資料 1 - 1

# 7項目の反映に伴う 保安規定の変更について (コメント回答)

2020年8月20日  
東京電力ホールディングス株式会社

### 【記載すべき事項】

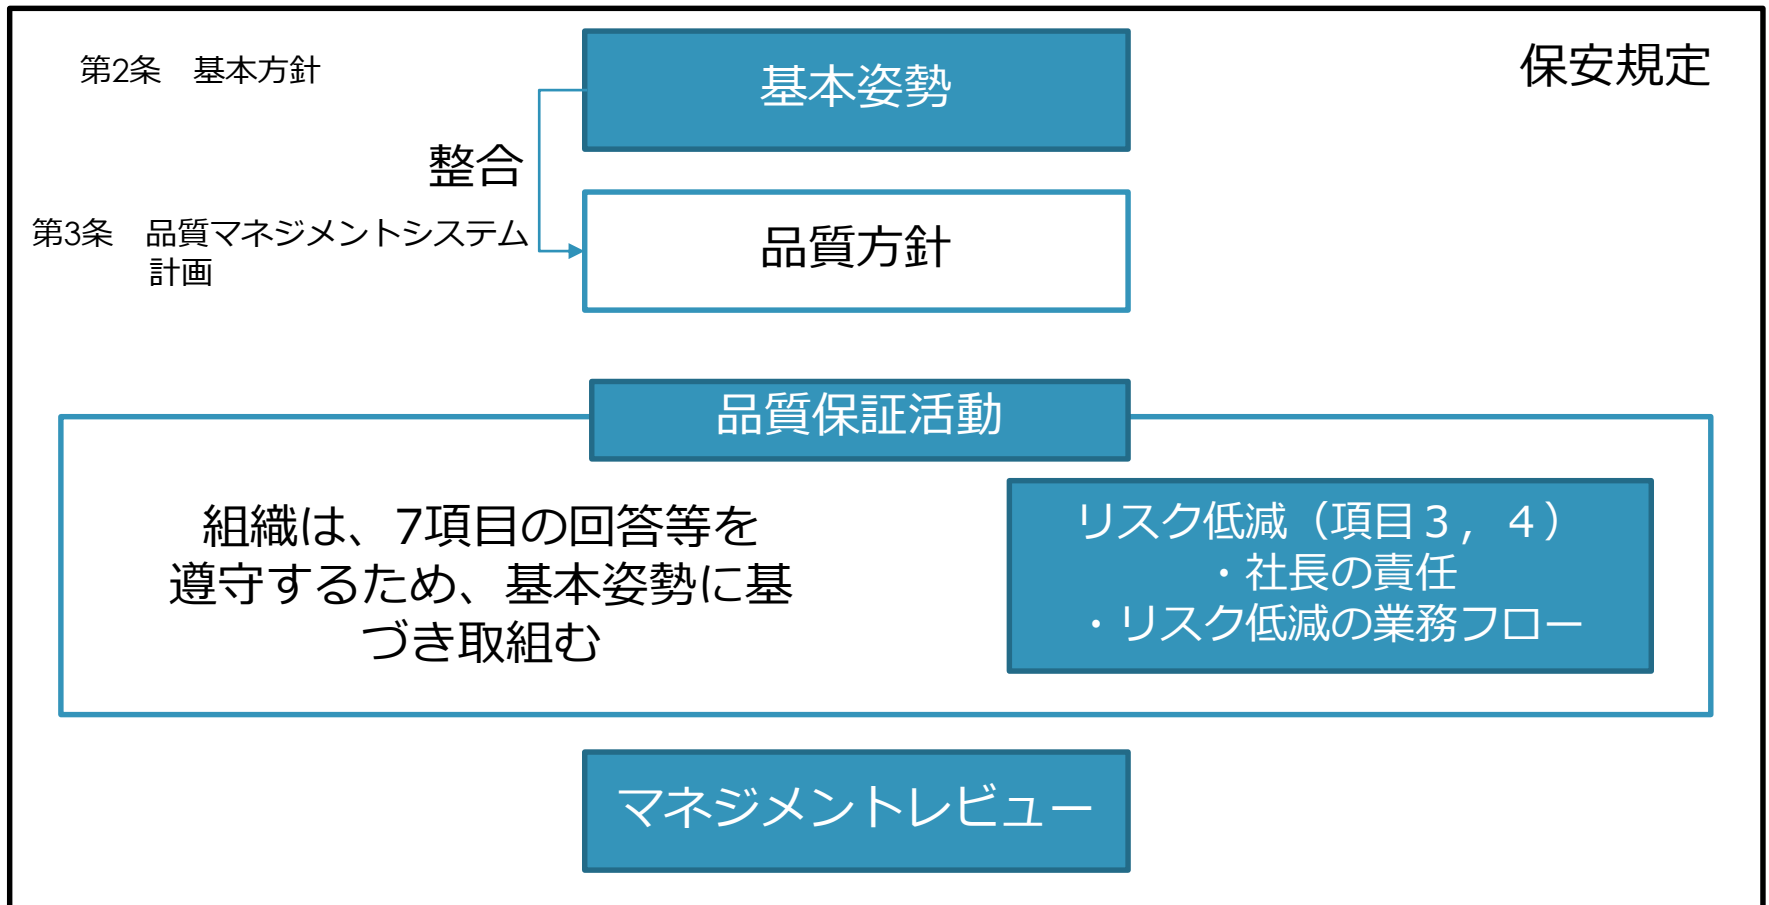
② 7つの約束等が確実に履行されるよう東京電力自らPDCAを回して業務を継続的に改善することは望ましいと考えている。その上で、東京電力は、このような継続的改善を実現するために2. のような申請内容とした（その際、7つの約束等を「原子力事業者としての基本姿勢」という一般的な言葉に置き換えた）と説明しているところ、このような論理構成及び表現が適当なのかどうかについて、議論が必要と考えている。

- ・ 当社は、7項目の回答等を遵守するため、主体性をもって取り組むとともに、将来にわたって改善を加えながら取り組む。
- ・ そのため、保安規定の条文においては定めた基本姿勢に基づき、品質保証活動にて具体的な取組に展開し、社長が実施するマネジメントレビューを通じて、継続的にPDCAを回していくこととする。
- ・ この仕組みを次ページの図にて示す。また、この仕組みを第3条品質マネジメントシステムにて展開するため、記載すべき事項を下記の通り整理した。

- ・ **社長は**、組織が7項目の回答等を遵守するため**基本姿勢を定める**。
- ・ **社長は**、組織に対し基本姿勢を履行するため、**品質保証活動を通じて取り組む**ことを確実にする。
- ・ **社長は**、組織の活動状況を把握し、**マネジメントレビューを実施**するとともに、必要に応じて**経営としての判断**（例、安全への意思決定、資源の提供）を実施する。

別添2 重要なリスク情報への対応

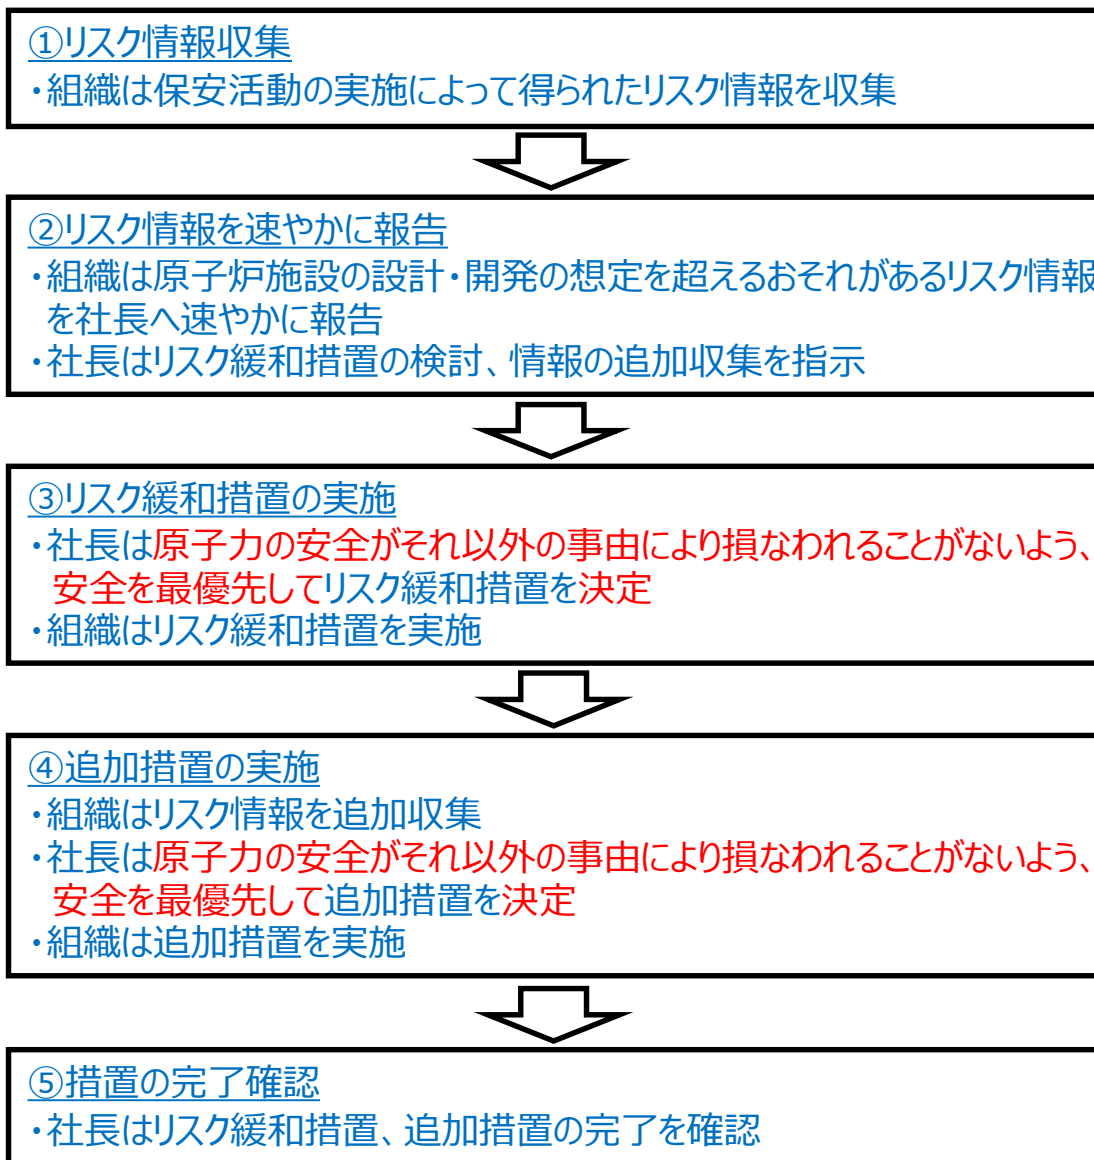
# 3. 指摘事項3への対応（条文案）

(3) 社長は、「原子力リスク管理基本マニュアル」に基づき、原子力安全に係る情報が活用され、品質マネジメントシステムの実効性が継続的に改善されていることを次の事項により確実にする。

別添2に基づき、社長が把握した重要なリスク情報（不確実・未確定な段階を含む）に対して必要な措置を実施し、その記録を維持する（4.2.4参照）。

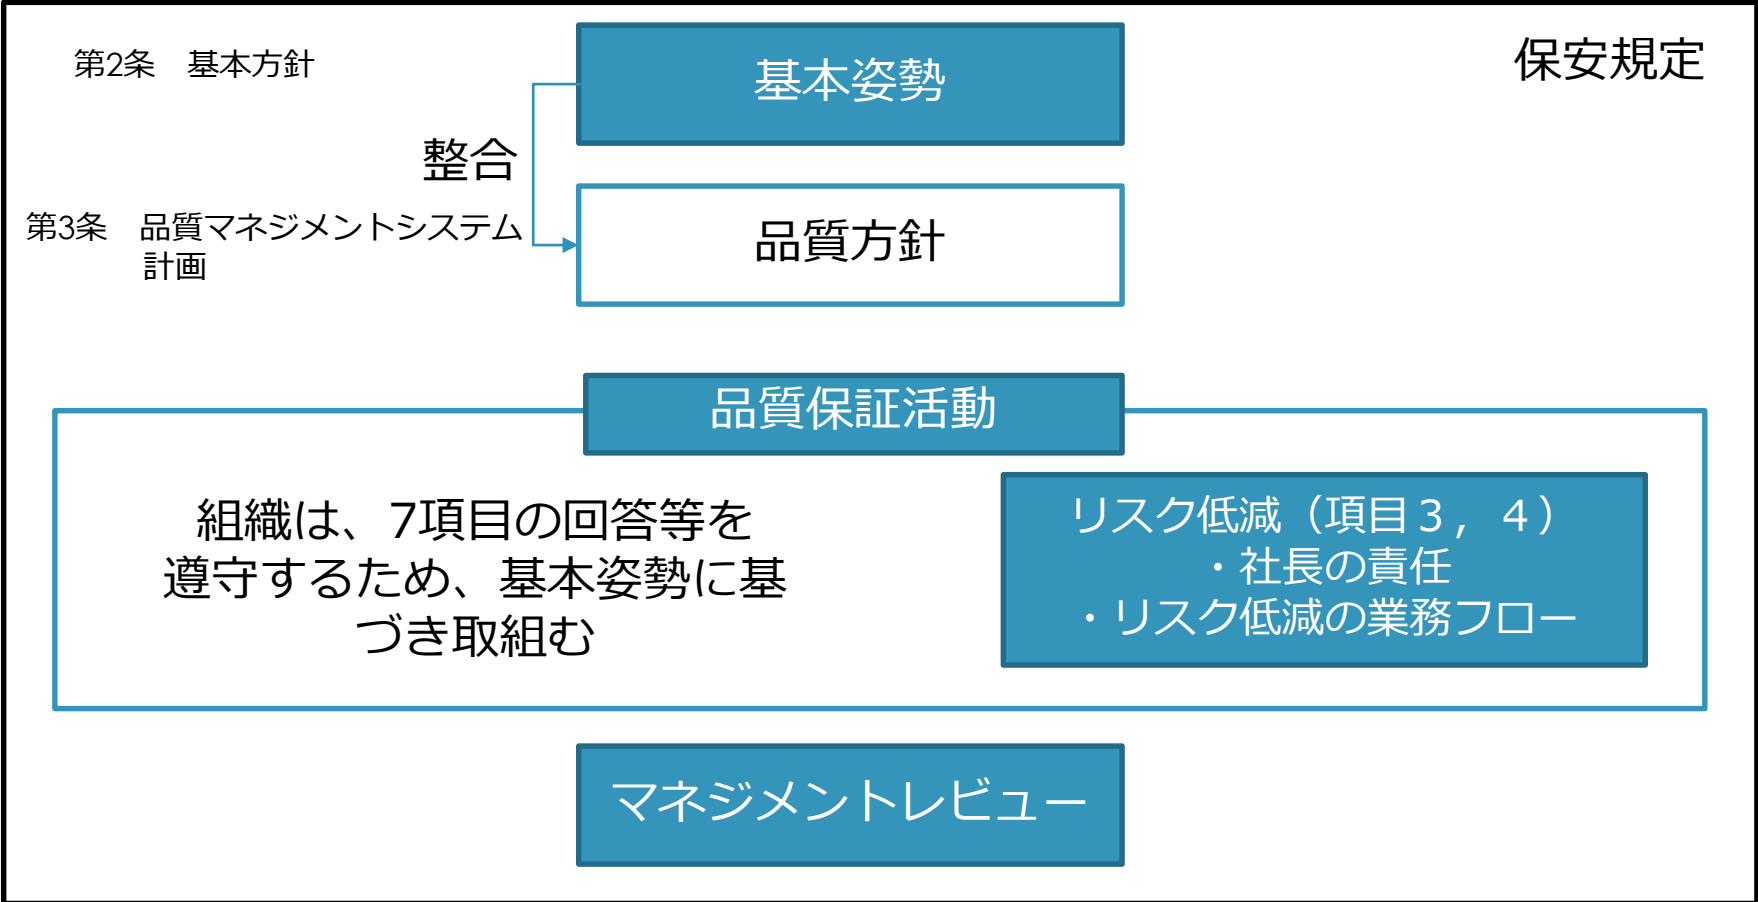
⑦保安規定には基本姿勢という形で記載があるが、7つの約束等をどう守っていくのかというのが明確でない。特に項目3, 4に関連して社長の責任がどこにあるのかをわかるように記載していただくことが必要。

・第2条基本方針に7項目の回答等を遵守することを直接記載することで明確にする。

・当社は、7項目の回答等を遵守するため、主体性をもって取り組むとともに、将来にわたって改善を加えながら取り組む。

・そのため、保安規定の条文においては定めた基本姿勢に基づき、品質保証活動にて具体的な取組に展開し、社長が実施するマネジメントレビューを通じて、継続的にPDCAを回していくこととする。

## 別添 2 : 重要なリスク情報への対応

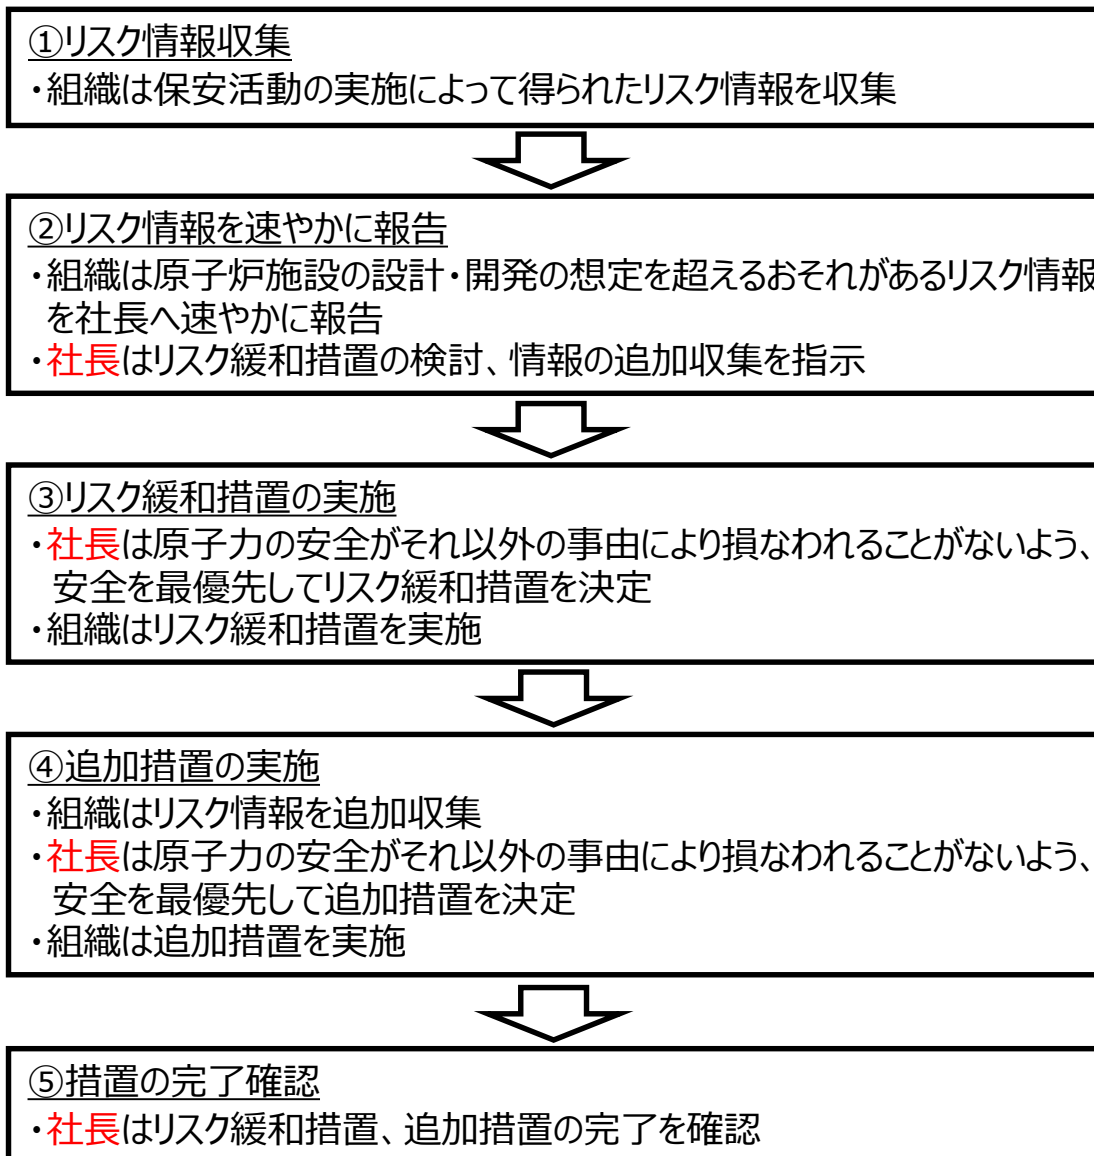
⑦保安規定には基本姿勢という形で記載があるが、7つの約束等をどう守っていくのかというのが明確でない。特に項目3, 4に関連して社長の責任がどこにあるのかをわかるように記載していただくことが必要。

- ・項目3、4については、原子力安全に関する重要なリスク情報の観点から業務フローの具体化を図っており、その中で社長の責任として、情報を把握し必要な措置を実施することについて明確化を図っている。
